RELATÓRIO DE INSPEÇÃO Nº 10/2018 – DINOE/COLES/SUBCI/CGDF

Unidade : Secretaria de Estado de Infraestrutura e Serviços Públicos
Processos nºs: 00480-0000.0460/2018-00 e 00480-00003229/2018-60
Assunto : Obras de alargamento do viaduto de Taguatinga
Exercício : 2018

Figura 1 - Seção AA - "IMPLANTAÇÃO" - Prancha 01/09.

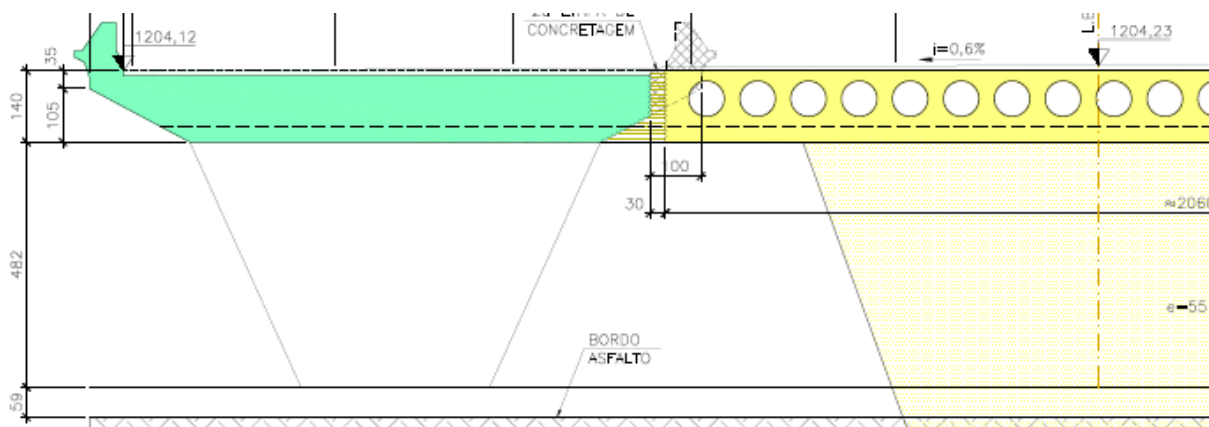
Verifica-se na Figura 1, extraída do corte transversal AA do projeto executivo, apresentado pela contratada, que a soma das cotas verticais, medidas a partir da borda do asfalto até a superfície do tabuleiro existente em verde totalizam 6,81 m, incluindo o tabuleiro existente que mede 1,4 m, indicando que o tabuleiro previsto, em amarelo, iria encaixar-se completamente na espessura de 1,4 m utilizando as mesmas características estruturais do existente, supondo-se, à época, que seria de concreto protendido.

No entanto, a cota altimétrica da parte a ser acrescida (em relação ao nível do mar) aferida na porção central do tabuleiro informa a cota de 1.204,23 m e no perfil longitudinal do viaduto, extraído do mesmo projeto, é de 1.196,48 m extraída da localização do furo SP04, posicionado junto à borda do asfalto e à frente do corte transversal AA, neste caso, a diferença entre as duas cotas é de 7,75 m. Portanto, se comparado o intervalo entre as cotas altimétricas e a altura projetada para o tabuleiro central, verifica-se uma diferença de 0,94 m.

- a) Cota altimétrica: tabuleiro do viaduto existente = 1.204,23 m
Cota altimétrica: furo SP04 = 1.196,48 m
Intervalo entre as cotas = 775 cm
- b) Soma das cotas verticais do viaduto de alargamento: 0,59 m + 4,82 m + 1,40 m = 6,81 m
- a – b = 7,75 m – 6,81 m = 0,94 m**

Figura 2- Localização dos furos de sondagens realizados pela empresa ECTA (fls. 38/81 do Processo nº 110.000.053/2015 e mídia anexa).

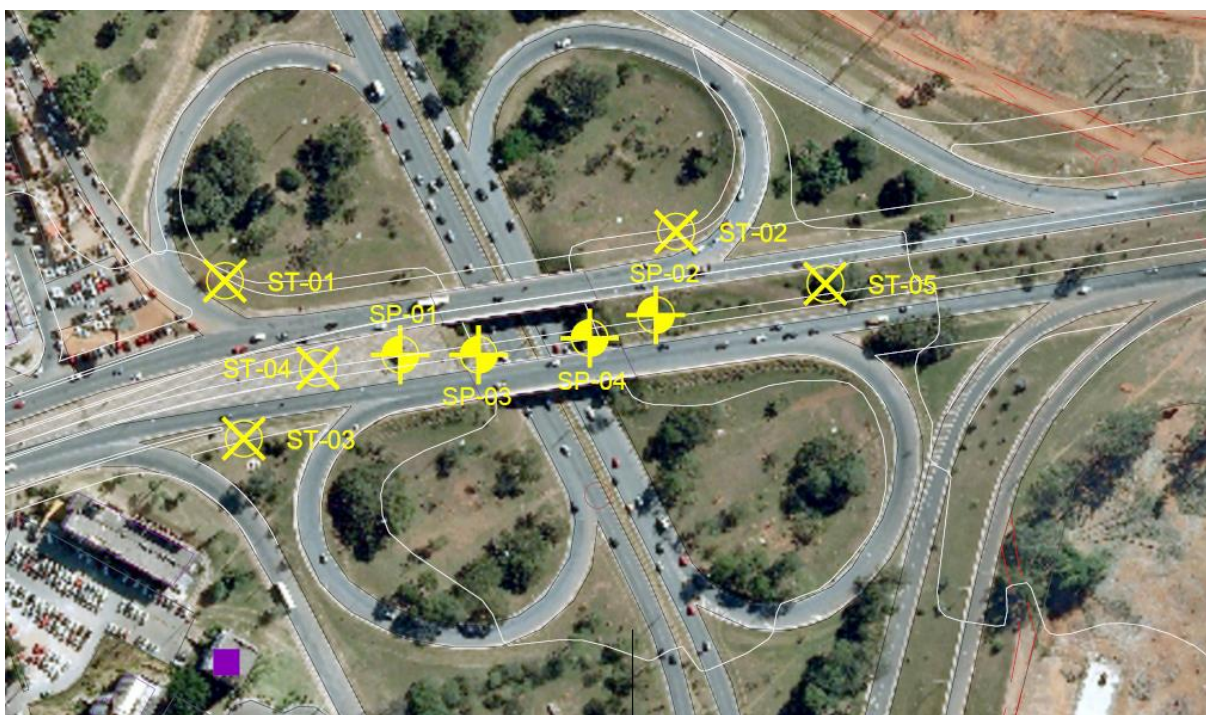
Com relação às sondagens, realizadas pela empresa ECTA Engenharia, Arquitetura e Controle Tecnológico, utilizando a imagem extraída do relatório, que representa o posicionamento dos furos de sondagem, informada por coordenadas (WGS84), verifica-se que as sondagens não estão concentradas junto aos pilares do viaduto. As coordenadas informadas são as seguintes:

Conforme demonstrado na imagem, o resultado da compatibilização da localização das sondagens com o projeto executivo evidenciou que os furos de sondagem não coincidiram com a localização dos pilares do alargamento do viaduto.

Figura 3 - Localização do Viaduto do Trecho T10 com base na Ortofotocarta_135.dwg, obtido no site da SEGETH (<http://mapas.segeth.df.gov.br/index2.htm>).

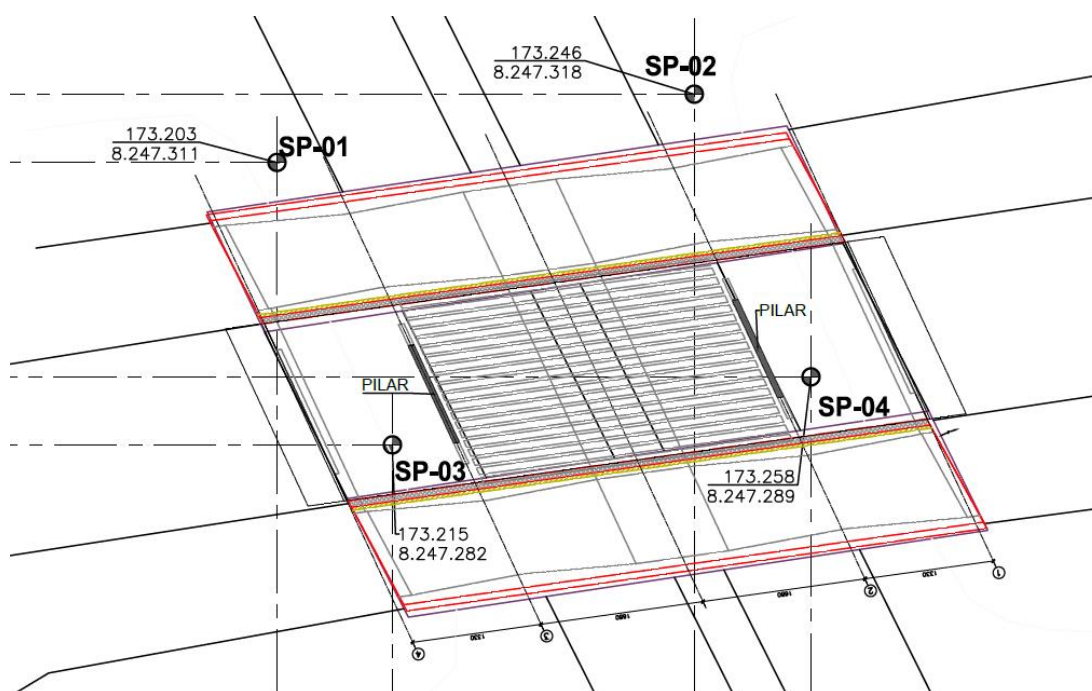
Utilizando as informações juntadas no processo de contratação, a equipe de inspeção inseriu a planta do projeto executivo da OAE e as coordenadas dos furos de sondagem informadas pela contratada sobre o mapa ortográfico da região, arquivo CAD – Ortofotocarta_135.dwg, obtido no site da SEGETH:

Figura 4 - 1ª Versão do Projeto de OAE, extraído de Carta apresenta pela empresa A&T em 9/5/2016, fls. 669/676, Processo nº 110.000.053/2015.

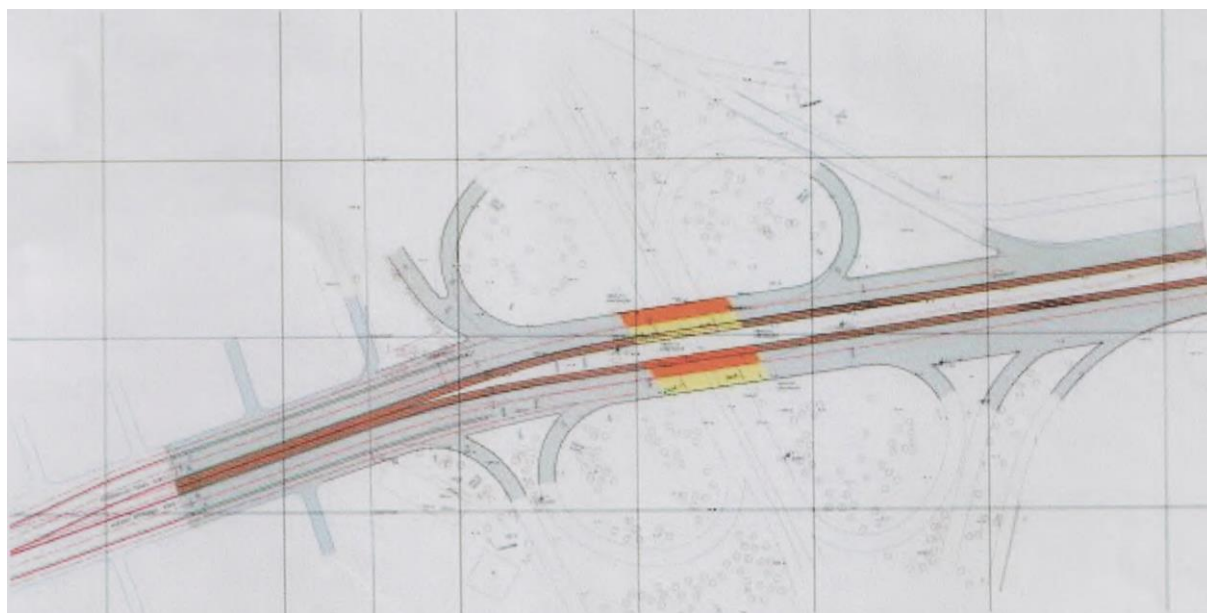
Em documento expedido pela contratada (fls. 669/676), o Sr. [REDACTED], Diretor Técnico, relata as versões do projeto executivo da OAE e ressalta que: “A 1ª Versão do projeto (22/7/2013), apresentada inclusive como projeto geométrico final (21/8/2013), teve como referência o Projeto Termo de Referência para o Túnel de Taguatinga, onde estava previsto o alargamento de ambos os viadutos para absorver as faixas de tráfego exclusivas para o transporte coletivo”, conforme Figura 4.

Verifica-se, na primeira versão da solução apresentada pelo consórcio, antes da realização das sondagens, que os 2 viadutos existentes seriam alargados individualmente, conforme convencionado em laranja na Figura 4. Portanto, as sondagens (SP) refletem o local aproximado da execução do alargamento da primeira versão. Logo, restou caracterizado que não foram realizadas novas sondagens para contemplar a versão final do projeto executivo da OAE, ao contrário da representação da planta de locação dos furos de sondagens (Figura 2).

Figura 5 - Projeto do alargamento do viaduto do trecho T10.

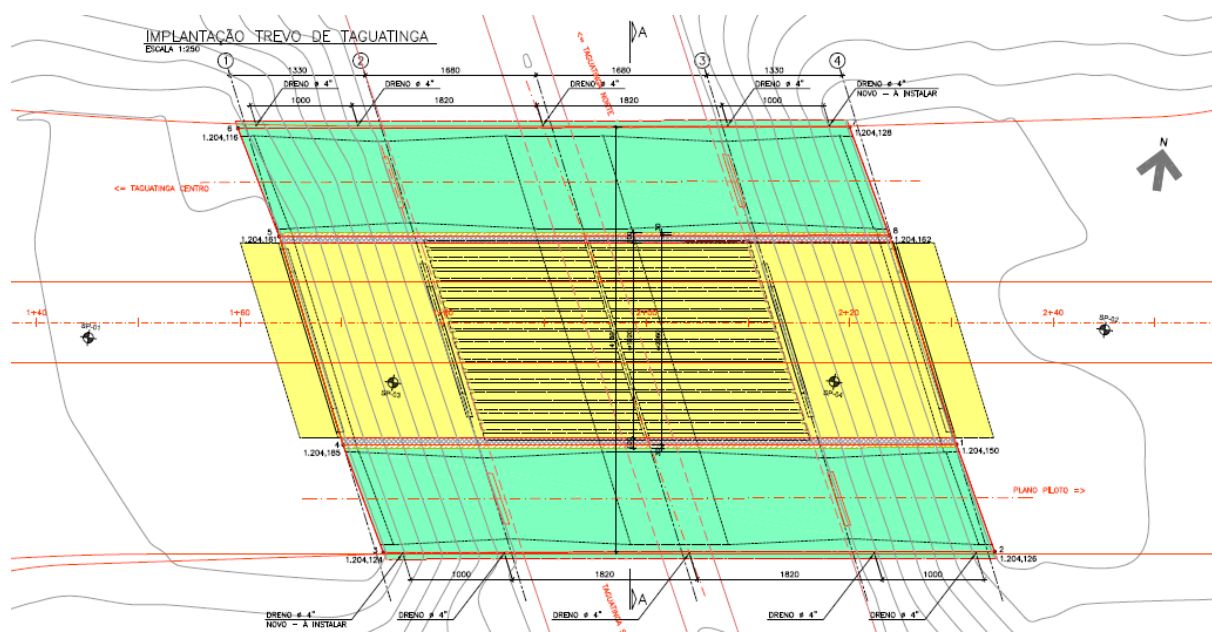
Consta dos autos que o tabuleiro estimado inicialmente em 1.080,00 m² (Edital da Concorrência nº 19/2012) foi alterado ao longo da execução do contrato para 2.517,00 m², um acréscimo de 133,06% ao orçamento, superando o limite de 25% para o item 7 - Caderno de Projeto de Obras de Artes Especiais. No entanto, conforme demonstrado na Figura 5, verifica-se que foram consideradas nessa última área total as áreas dos tabuleiros existentes, representados em verde, nas extremidades.

Conforme se verifica na Prancha “IMPLANTAÇÃO” 01/09, o projeto executivo da estrutura projetada possui as seguintes medidas:
